Mission régionale d'autorité environnementale
OCCITANIE

Avis sur la création d'un parc photovoltaïque - commune de Bardigues - (Tarn-et-Garonne)

N°Saisine : 006816/A P

Avis émis le 27 novembre 2025

Figure 2 : plan de masse du projet – extrait de l'étude d'impact

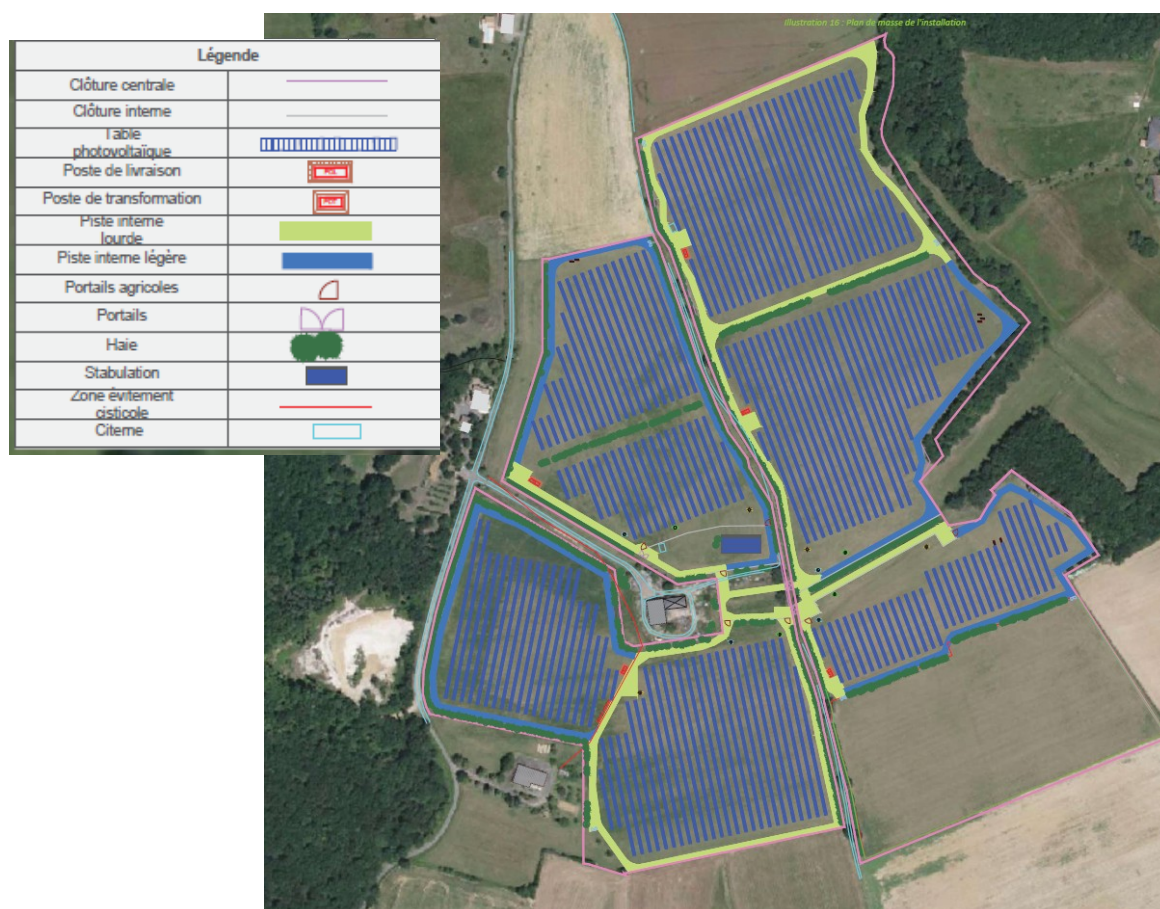
La MRAe recommande de procéder à des ajustements du projet (taille, implantation des équipements, pistes, clôtures, traversée de fossés) pour parvenir à une solution minimisant les impacts sur l'environnement, notamment les incidences pour la biodiversité.

Compte tenu de la taille du projet, dont les clôtures entraveront le déplacement d'une partie de la faune terrestre, la MRAe recommande de revoir à la hausse le niveau d'impact du projet sur les corridors biologiques et les réservoirs de biodiversité et de définir et mettre en œuvre les mesures d'évitement et de réduction susceptibles de limiter ces impacts.

La MRAe recommande d'adapter l'emprise du projet pour éloigner les pistes et les clôtures périphériques des habitats naturels favorables au gîte, au repos, à la reproduction, à la chasse du Grand Capricorne ainsi qu'aux oiseaux et chauves-souris arboricoles (notamment des arbres isolés et des boisements de feuillus à l'est).

La réduction d'emprise recommandée par la MRAe sur les deux îlots nord et nord-est afin d'éloigner les pistes, les clôtures et de réduire le débroussaillage sera favorable au maintien des habitats d'espèces et réduira le risque de mortalité pour les espèces qui y sont inféodées.
